**PIANO URBANISTICO ATTUATIVO  
AMBITO ASP\_AN2.9: VIA LASIE**

**3.1**

**RELAZIONE SISTEMA DI LAMINAZIONE  
E VALUTAZIONE RISCHIO IDRAULICO**

**OGGETTO:** *Piano Urbanistico Attuativo “ASP\_AN2.9 LASIE” a destinazione produttiva/terziaria - Conferenza di Servizi e comunicazione termini ai sensi dell’art. 14, comma 2 e art. 14-bis della L. 241/1990 – Parere di competenza*

Stralcio progetto sistema di laminazione - pianta

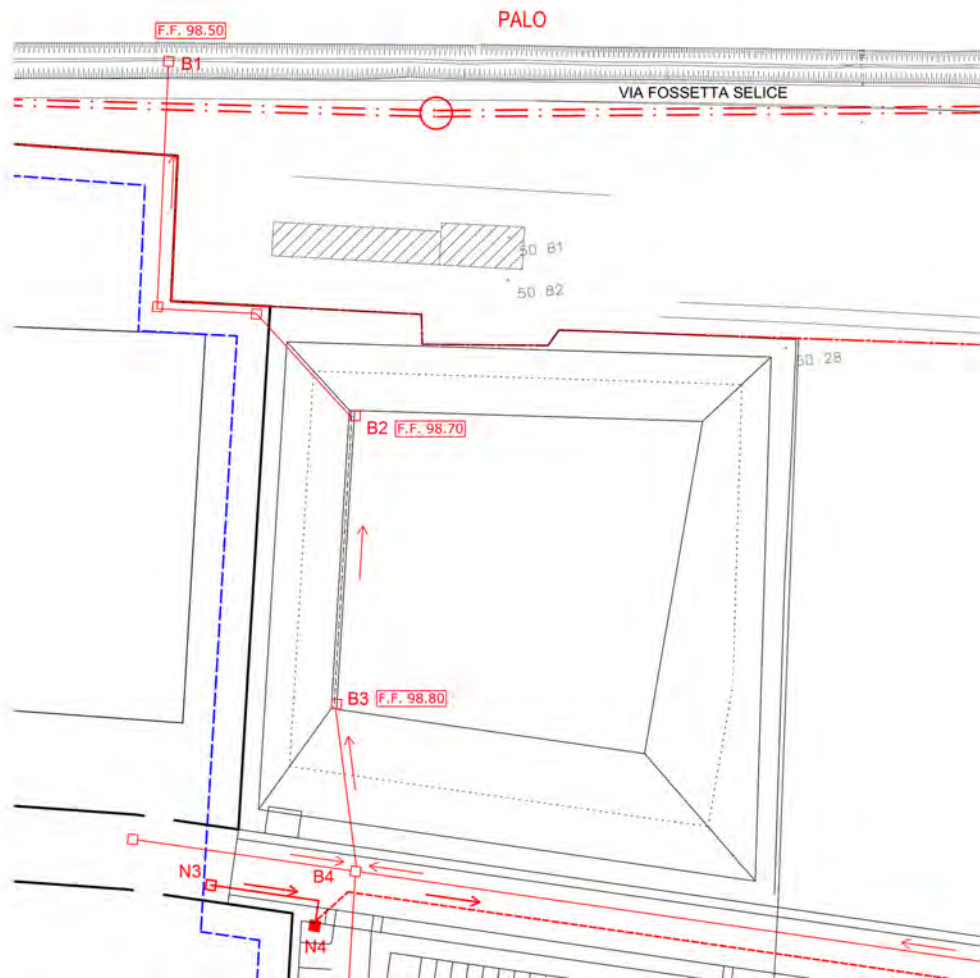
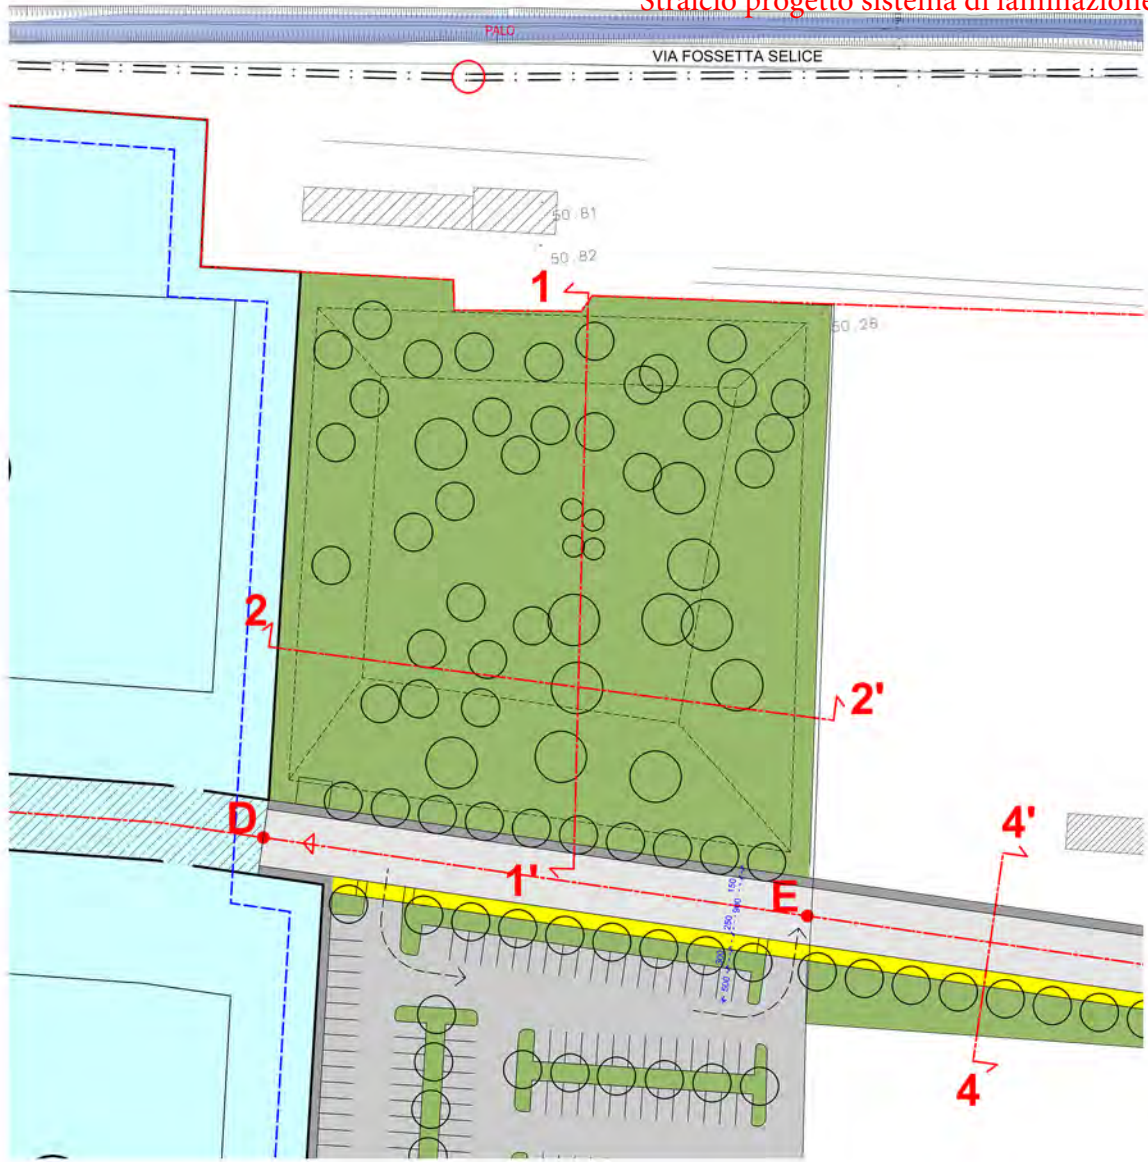
- inserimento di un sistema di dreni al di sotto del fondo del bacino di laminazione per evitare il ristagno di acqua al termine degli eventi meteorici, con scarico all’interno del pozzetto B2;

- inserimento di un sistema di dreni al di sotto del fondo del bacino di laminazione per evitare il ristagno di acqua al termine degli eventi meteorici, con scarico all'interno del pozzetto B2;
- adozione per le 2 condotte di scarico delle acque meteoriche nello scolo consortile di tubazioni di diametro interno massimo pari a 200 mm ed installazione sulle stesse di valvole a clapet;
- invio di richiesta di regolare concessione per la realizzazione degli scarichi delle acque meteoriche nello scolo consortile "Fossa Influyente nel Maestà", come previsto dal Regolamento per le concessioni e le autorizzazioni vigente, con indicazione dei particolari costruttivi relativi ai manufatti di scarico a canale;
